AMPLIAMENTO CONFIGURAZIONE PROFI LINER STANDARD: SAFE CURTAIN

Solo per uso interno, non divulgabile a terzi,
salvo modifiche, Agosto 2019

Figura 1: disegno CAD del Safe Curtain con 16 fasce a molla in acciaio (vista dall'interno)

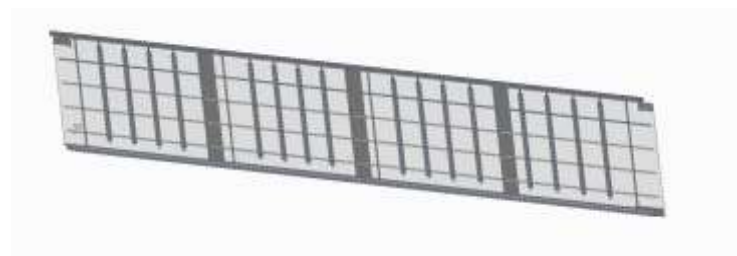
Il Safe Curtain, grazie alle 16 fasce a molla in acciaio saldate - quattro per ciascuna “campata” di piantone – si caratterizza per la notevole maggiore stabilità del telo (vedi Fig. 1).

Ciò significa che per essere conforme alla certificazione XL, non è necessario l'utilizzo delle file perimetrali di perline in aggiunta ai tre piantoni centrali per assicurare il carico lateralmente. Questo è ciò che suggerisce la scritta „KRONE Safe Curtain“, posta su alcune fasce in acciaio (vedi Fig. 2).
